Oggetto: [ID: 8333] Procedura di Valutazione di Impatto Ambientale ai sensi dell'art.23 del D. Lgs.152/2006 relativa al Progetto di un impianto agro-fotovoltaico a terra della potenza pari a 22,95 MW e delle relative opere di connessione alla RTN, da realizzarsi nel territorio dei comuni di Ozieri (SS) e Tula (SS), in località "Juncos Longos". Proponente: SIG Project S.r.l.. Autorità Competente: Ministero dell'Ambiente e della Sicurezza Energetica (M.A.S.E.). Trasmissione osservazioni.

L'intervento proposto prevede la realizzazione di un impianto "agro-fotovoltaico", per la produzione di energia elettrica da fonte rinnovabile solare e il contestuale esercizio di attività agricola, denominato "Ozieri Sol", in località "Juncos Longos" nel comune di Ozieri.

Oggetto: **Procedura di Valutazione di Impatto Ambientale (V.I.A.), ai sensi dell'art. 23 del D.Lgs. 152/2006, e s.m.i., relativa al Progetto di un impianto agro-fotovoltaico a terra della potenza pari a 22,95 MW e delle relative opere di connessione alla R.T.N., da realizzarsi nel territorio dei Comuni di Ozieri (SS) e Tula (SS), in Località "Juncos Longos". [ID: 8333] - Proponente: SIG Project S.r.l. Autorità Competente: Minist

Inquadratura su aree a rischio idraulico Ri4 Via XXIV Maggio

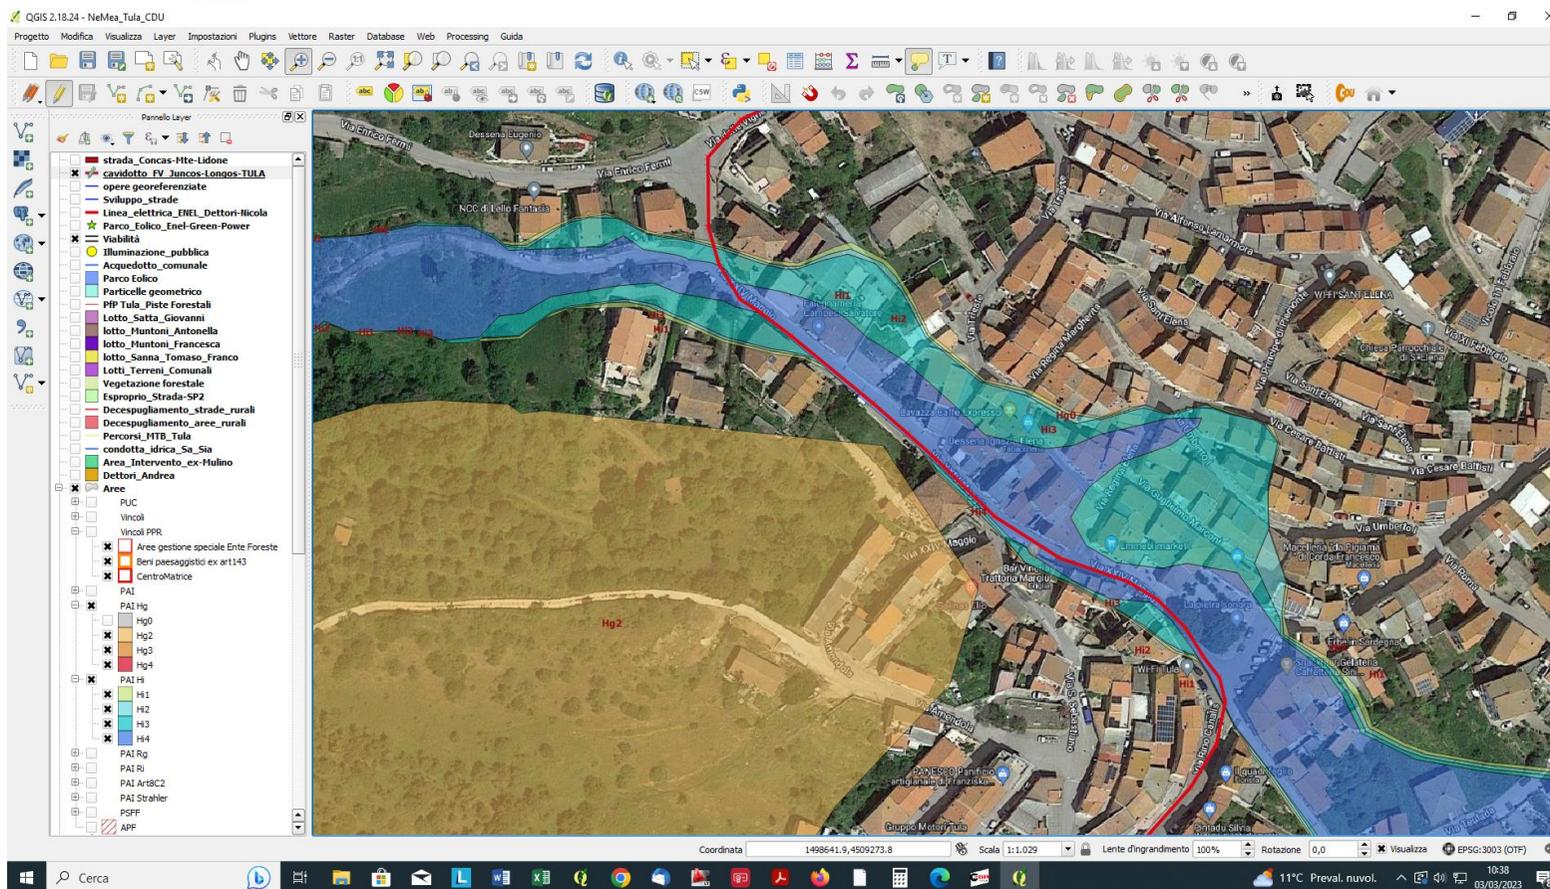
5.3.1 *Attraversa un'area a Rischio Idraulico Ri4, in particolare si evidenzia che nel tratto compreso tra Via Risorgimento e Via Delle Vigne per una lunghezza di oltre 230 m, lungo la Via XXIV Maggio intercetta il canale tombato lungo il quale scorre il Rio TULA. Pertanto non è possibile la realizzazione di cavidotti;*

Inquadramento su aree a Uso Civico

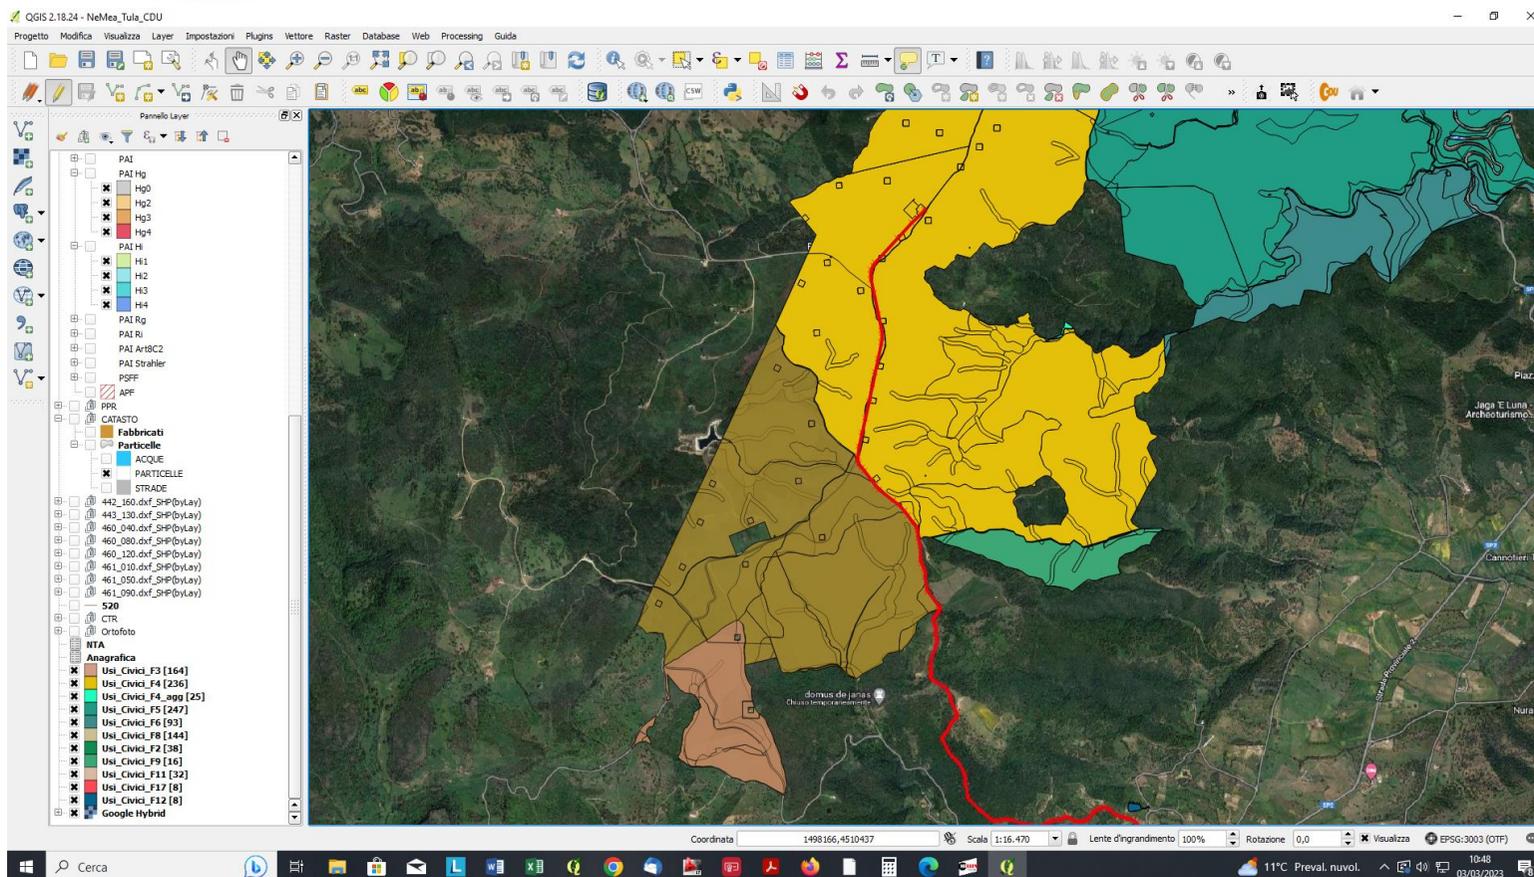
- 2.2 il Comune di Tula con la nota n. 1403 del 03.03.2023 ha evidenziato che *“le aree interessate del progetto ricadenti nel territorio comunale di Tula, risultano gravate da Usi Civici in favore dei cittadini di Tula ai sensi della L.R. 14 marzo 1994 n. 12, art. 5, giusto accertamento ad*

opera di ARGEA Determinazione n. 3705 del 22.07.2020. La realizzazione delle opere nelle aree gravate da usi civici, nelle more dell'approvazione del Piano di Valorizzazione, non pare coerente con la vigente normativa in materia";

Sviluppo Cavidotto (Soluzione progettuale)

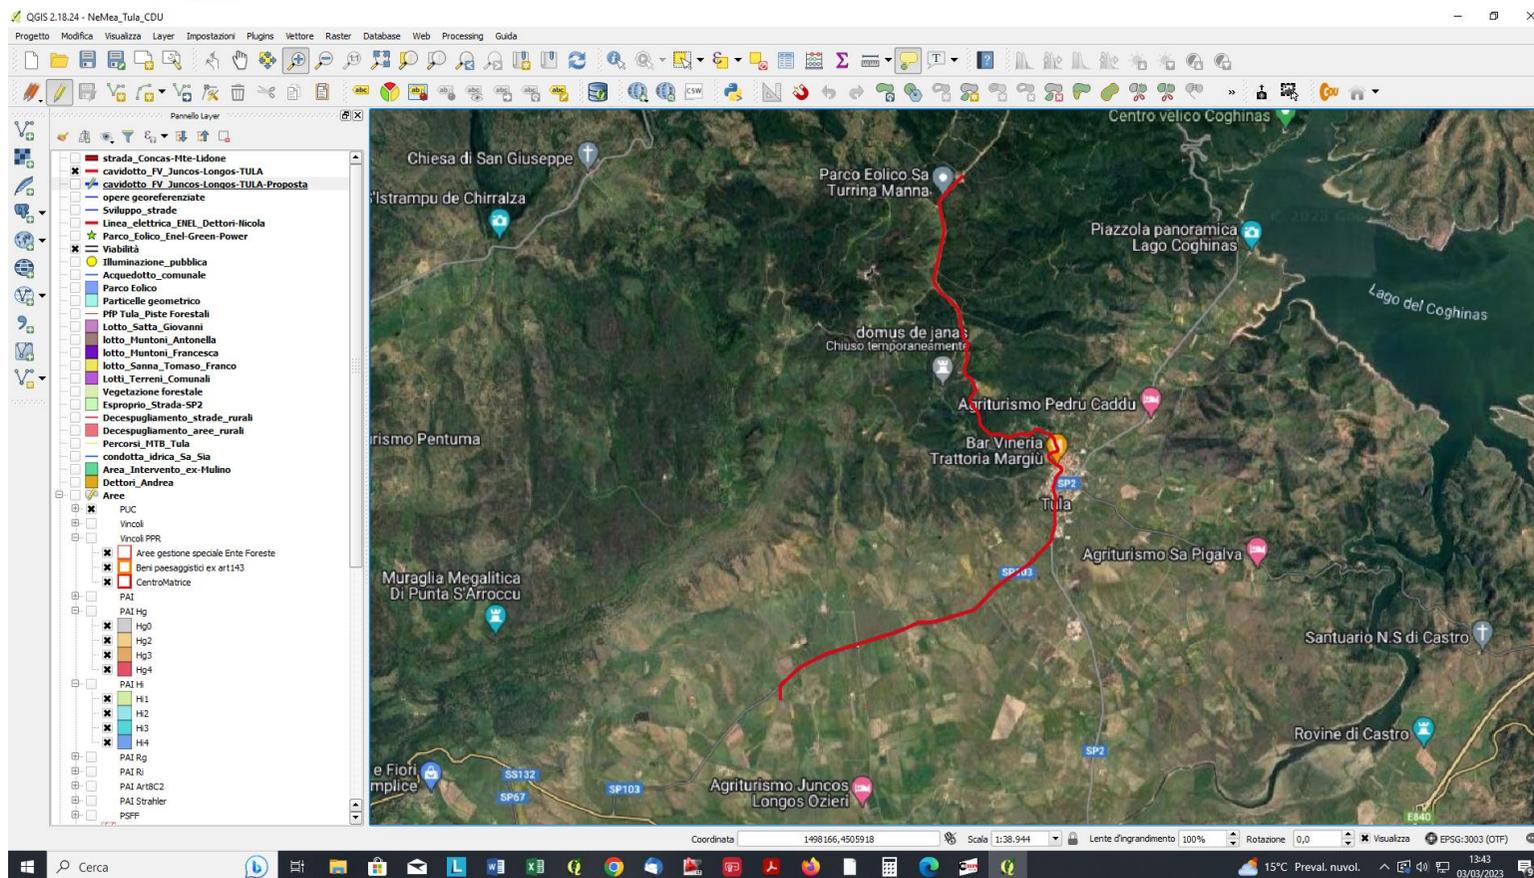
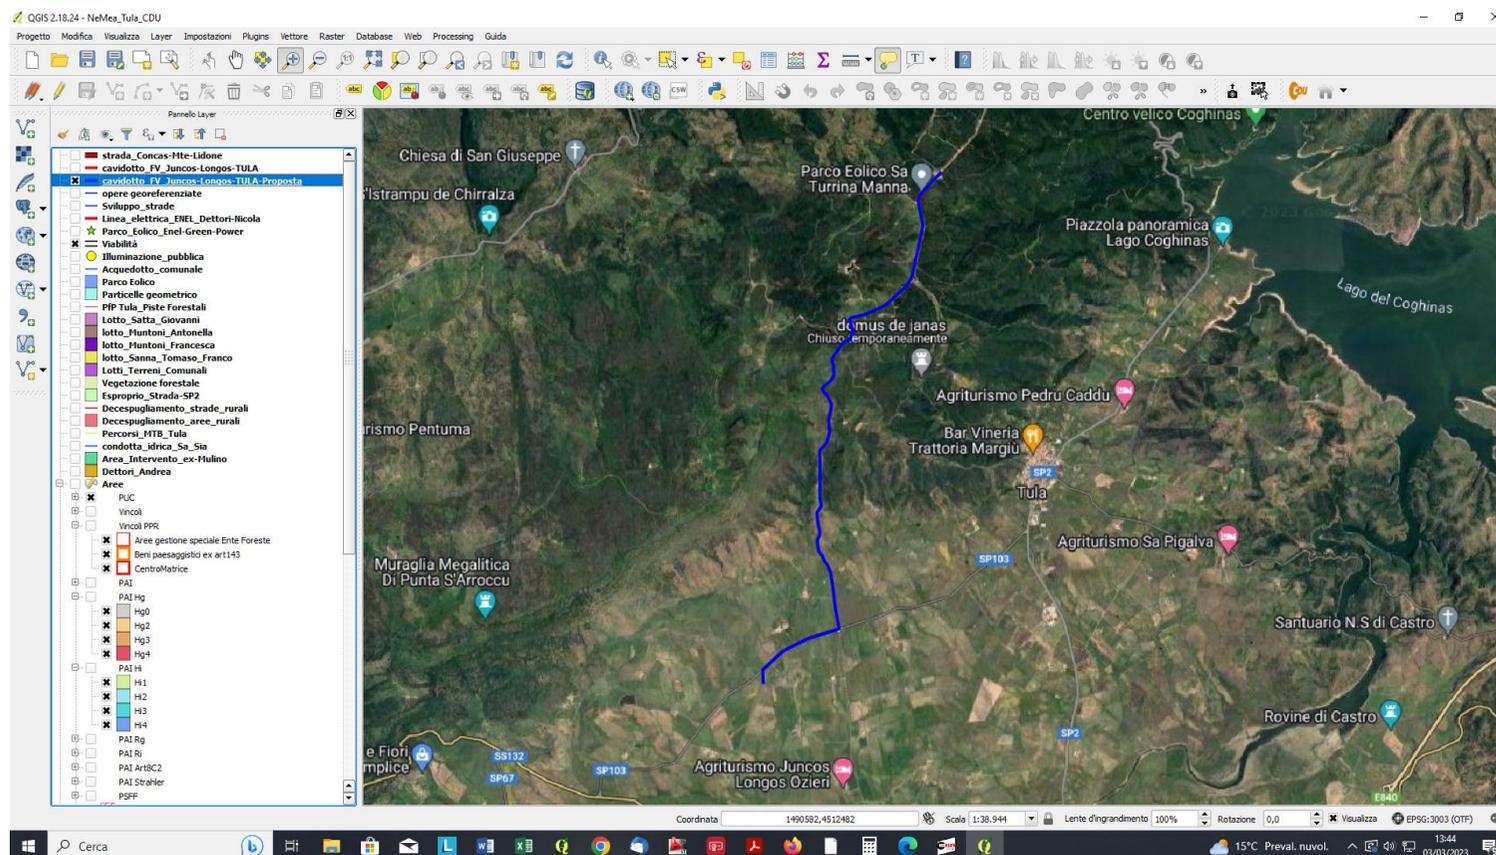
3.2 Il comune di Tula con la nota n. 1403 del 03.03.2023, in relazione al cavidotto di collegamento dell'impianto FT con la centrale TERNA in località Sa Turrina Manna ha evidenziato che lo stesso *"Attraversa il Centro di Antica e prima formazione del Comune di Tula [...] si propone il passaggio del cavidotto lungo una strada vicinale denominata "Serra e Anzelu" in agro del Comune di Tula";*
